Freiflächengestaltung Umfeld Bürgerhaus
Dokumentation Mehrfachbeauftragung

Krumbach

Umfeld des Hürbener Bürgerhauses

Gestaltungsvorschlag Kling Consult

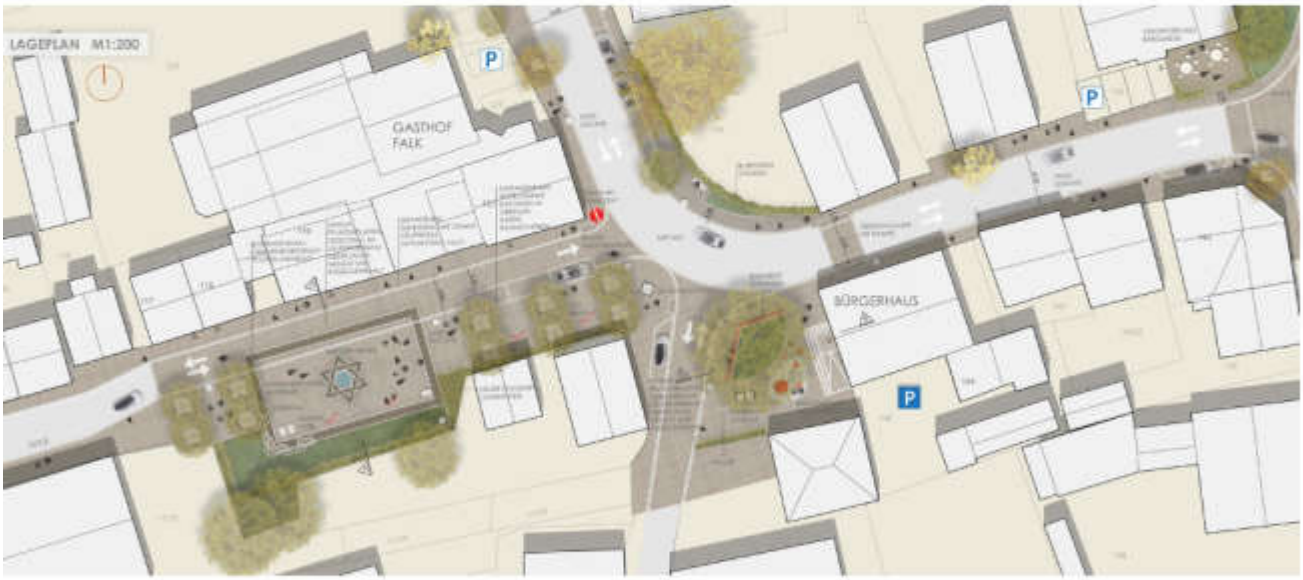
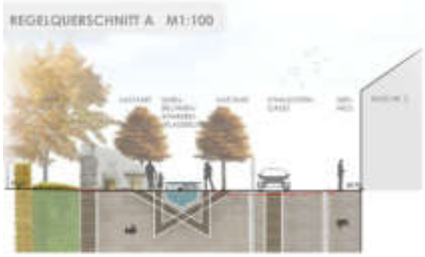
Die örtliche Verkehrsführung wird detailliert beschrieben, es erfolgt jedoch keine Betrachtung der übergeordneten Verkehrsströme. Die Einbahnstraßenregelung der Hohlstraße kann nicht nachvollzogen werden. Die Ortsmitte Hürben soll als ein verkehrsberuhigter Geschäftsbereich ausgebildet werden. Die Fahrbahn ist klar vom Gehwegbereich getrennt, die Parkplätze werden als Längs- und Querparker angeordnet. Der Erhalt der Stellplätze in der Synagogengasse überzeugt nicht. Die Verkehrsberuhigung der Synagogengasse soll über eine unechte Einbahnstraße erfolgen. Eine Anbindung der Gewerbebetreibe in der Brühlstraße erfolgt ausschließlich aus Westen über die Schlachthausstraße. Der Radfahrverkehr findet weiterhin parallel zum PKW-Verkehr auf der Fahrbahn statt. Durch die Reduzierung der Geschwindigkeit auf nun 20 km/h wird die Sicherheit der Fahrradfahrer verbessert. Im Bereich der geplanten Fußgängerquerungen wird die Fahrbahn zusätzlich verengt.

Der Vorplatz des Bürgerhauses teilt sich in zwei Höhenbereiche, die mit einer Stützmauer aufgefangen werden, welche auch zum Sitzen dienen soll. Die Installation von Spielgeräten und Fahrradbügeln wirkt nicht durchdacht und überfrachtet den Vorplatz. Der Zufahrtsbereich in Kombination mit der Spielinsel birgt ein erhöhtes Gefährdungsrisiko. Die Höhenstaffelung des Vorplatzes bringt keine Beeinträchtigungen und ermöglicht auch Aktivitäten aus dem Bürgerhaus heraus.

Die Kastanienallee wird als Aufenthaltsbereich erhalten. Der Standort der ehemaligen Synagoge soll unter Einbeziehung des bestehenden Denkmals zum Platz des Friedens umgestaltet werden. Die durchgängige Pflasterung des Platzes überzeugt hierbei nicht. Ein übergeordnetes Ziel der Platzgestaltung kann nicht abgelesen werden. Der Übergang des Synagogenplatzes zum Vorplatz Bürgerhaus wirkt bis auf die Stellplätze entlang der Synagogenstraße gelungen. Die Materialwahl lehnt sich an die Planung in der Karl-Mantel-Straße an und fügt sich gut ein. Der Beginn bzw. Ende der Platzgestaltung in der Heinrich-Sinz-Straße erscheint nicht schlüssig.

Die Aufpflasterung vor dem Heimatmuseum bringt eine falsche Gewichtung in die geplante „Neue Ortsmitte". Die Anforderungen an die Barrierefreiheit wurden durch die Belagswahl und die barrierefreien Querungshilfen berücksichtigt. Die Begrünung erfolgt mit Hilfe von Gehölzen sowie zusätzlichen Pflanzflächen. Im Bereich Synagogenplatz ist jedoch eine zu starke Versiegelung geplant. Der rückwärtige Grünbereich des Synagogenplatzes wird nicht in die Gestaltung des Platzraumes einbezogen. Der historische Kontext wurde berücksichtigt. Die Arbeit bietet eine Reihe richtiger Ansätze, verbindet die Vielzahl der vorgeschlagenen Teilaspekte jedoch nicht zu einem schlüssigen und überzeugenden Ganzen.
